# Shearwater Teric 固件发行说明

第17版 2020年3月4日

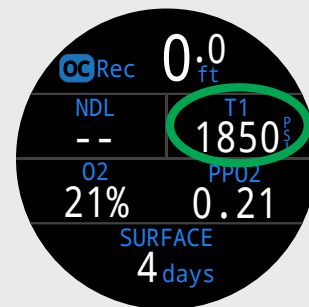
在OC Rec标准布局中，可使用备用显示替代TTS的显示位置（右上）。
